N° PC 53 140 2600025

Par : **SCI DM IMMOBILIER**
Demeurant à : **461 Chemin de Brunard
53240 SAINT-JEAN-SUR-MAYENNE**
Représenté par : **Monsieur MORDRELLE Alexis**
Pour : **BATIMENT D'ACTIVITE**
Sur un terrain sis à : **Zone Artisanale Beausoleil 1
53950 LOUVERNÉ
ZM 0138 - Superficie du terrain 3000 m²**

Objet : Sécurité contre l'incendie - Demande de permis de construire - SCI DM IMMOBILIER - M. MORDRELLE
Alexis - Zone artisanale Beausoleil 1 - Projet de construction d'un atelier.
Commune de : **LOUVERNE.**

Objet : Avis sur PC n° 0531402600025, *Zone Artisanale Beausoleil 1*, Louverné.

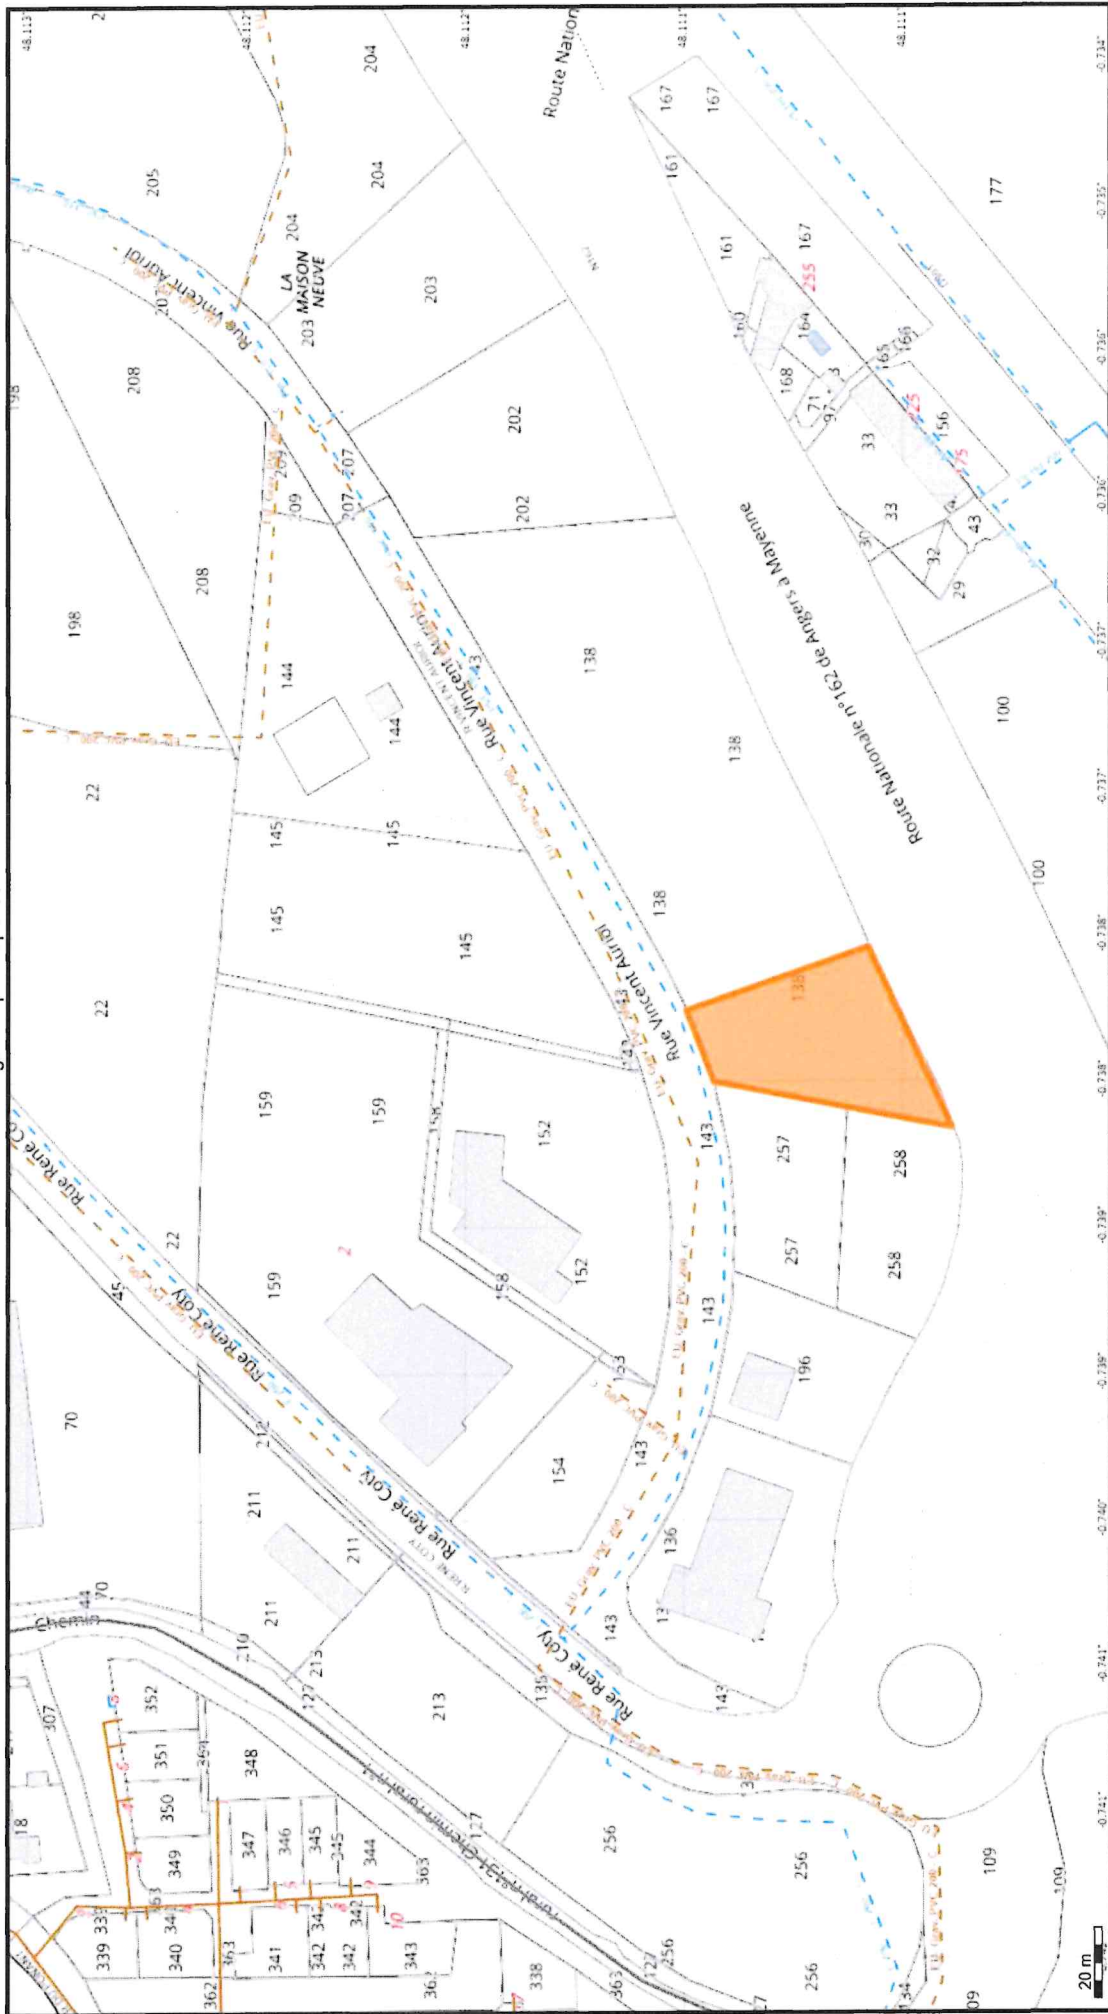
Le r seau d'eau potable : passe au droit du projet.
Avis pour le raccordement du projet au r seau d'eau potable : Favorable.

Le r seau d'assainissement : passe au droit du projet.
Avis pour le raccordement du projet au r seau d'assainissement : Favorable.

Le raccordement au r seau d'eau potable est favorable au frais du p titionnaire. Le regard et le compteur seront dimensionn s par les services techniques et le service des eaux selon les besoins exprim s par le p titionnaire. Le regard compteur devra  tre install  en limite du domaine public pour  tre accessible par le service des eaux.

Le raccordement au r seau d'assainissement est favorable au frais du p titionnaire. Le raccordement sera connect  par une bo te de raccordement   passage direct, install e en limite du domaine public pour  tre accessible par le service de l'assainissement collectif. Une pompe de relevage au frais du p titionnaire peut  tre envisag  si le raccordement gravitaire ne suffit pas.
